カタログ訂正のお知らせ

『FAシステム機器総合カタログ2003』（2002年12月発行）（カタログ番号 SA00-211B）

『FAシステム機器総合カタログ2003』 485ページ 配線図

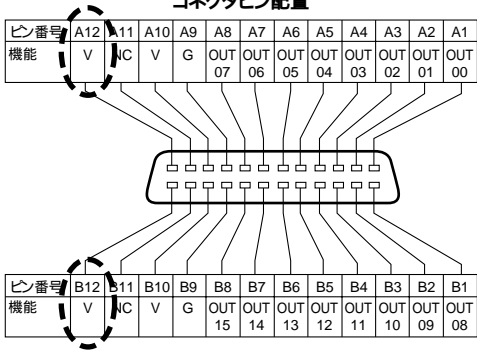
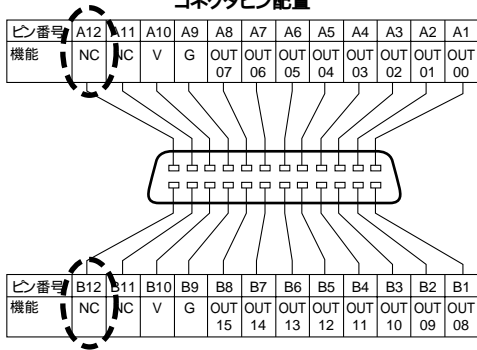
誤	正																																																																																																								
<p>形GT1-OD16ML A12端子、B12端子：V</p> <p>形GT1-OD16ML</p> <p style="text-align: center;">コネクタピン配置</p> <table border="1" style="margin-bottom: 10px; border-collapse: collapse; width: 100%;"> <tr><th>ピン番号</th><td>A12</td><td>A11</td><td>A10</td><td>A9</td><td>A8</td><td>A7</td><td>A6</td><td>A5</td><td>A4</td><td>A3</td><td>A2</td><td>A1</td></tr> <tr><th>機能</th><td>V</td><td>NC</td><td>V</td><td>G</td><td>OUT</td><td>OUT</td><td>OUT</td><td>OUT</td><td>OUT</td><td>OUT</td><td>OUT</td><td>OUT</td></tr> </table>  <table border="1" style="margin-top: 10px; border-collapse: collapse; width: 100%;"> <tr><th>ピン番号</th><td>B12</td><td>B11</td><td>B10</td><td>B9</td><td>B8</td><td>B7</td><td>B6</td><td>B5</td><td>B4</td><td>B3</td><td>B2</td><td>B1</td></tr> <tr><th>機能</th><td>V</td><td>NC</td><td>V</td><td>G</td><td>OUT</td><td>OUT</td><td>OUT</td><td>OUT</td><td>OUT</td><td>OUT</td><td>OUT</td><td>OUT</td></tr> </table>	ピン番号	A12	A11	A10	A9	A8	A7	A6	A5	A4	A3	A2	A1	機能	V	NC	V	G	OUT	OUT	OUT	OUT	OUT	OUT	OUT	OUT	ピン番号	B12	B11	B10	B9	B8	B7	B6	B5	B4	B3	B2	B1	機能	V	NC	V	G	OUT	OUT	OUT	OUT	OUT	OUT	OUT	OUT	<p style="text-align: center;">「NC」に修正</p> <p>形GT1-OD16ML</p> <p style="text-align: center;">コネクタピン配置</p> <table border="1" style="margin-bottom: 10px; border-collapse: collapse; width: 100%;"> <tr><th>ピン番号</th><td>A12</td><td>A11</td><td>A10</td><td>A9</td><td>A8</td><td>A7</td><td>A6</td><td>A5</td><td>A4</td><td>A3</td><td>A2</td><td>A1</td></tr> <tr><th>機能</th><td>NC</td><td>NC</td><td>V</td><td>G</td><td>OUT</td><td>OUT</td><td>OUT</td><td>OUT</td><td>OUT</td><td>OUT</td><td>OUT</td><td>OUT</td></tr> </table>  <table border="1" style="margin-top: 10px; border-collapse: collapse; width: 100%;"> <tr><th>ピン番号</th><td>B12</td><td>B11</td><td>B10</td><td>B9</td><td>B8</td><td>B7</td><td>B6</td><td>B5</td><td>B4</td><td>B3</td><td>B2</td><td>B1</td></tr> <tr><th>機能</th><td>NC</td><td>NC</td><td>V</td><td>G</td><td>OUT</td><td>OUT</td><td>OUT</td><td>OUT</td><td>OUT</td><td>OUT</td><td>OUT</td><td>OUT</td></tr> </table>	ピン番号	A12	A11	A10	A9	A8	A7	A6	A5	A4	A3	A2	A1	機能	NC	NC	V	G	OUT	OUT	OUT	OUT	OUT	OUT	OUT	OUT	ピン番号	B12	B11	B10	B9	B8	B7	B6	B5	B4	B3	B2	B1	機能	NC	NC	V	G	OUT	OUT	OUT	OUT	OUT	OUT	OUT	OUT

ピン番号	A12	A11	A10	A9	A8	A7	A6	A5	A4	A3	A2	A1																																																																																													
機能	V	NC	V	G	OUT	OUT	OUT	OUT	OUT	OUT	OUT	OUT																																																																																													
ピン番号	B12	B11	B10	B9	B8	B7	B6	B5	B4	B3	B2	B1																																																																																													
機能	V	NC	V	G	OUT	OUT	OUT	OUT	OUT	OUT	OUT	OUT																																																																																													
ピン番号	A12	A11	A10	A9	A8	A7	A6	A5	A4	A3	A2	A1																																																																																													
機能	NC	NC	V	G	OUT	OUT	OUT	OUT	OUT	OUT	OUT	OUT																																																																																													
ピン番号	B12	B11	B10	B9	B8	B7	B6	B5	B4	B3	B2	B1

機能	NC	NC	V	G	OUT	OUT	OUT	OUT	OUT	OUT	OUT	OUT

次回増刷時に修正いたします。
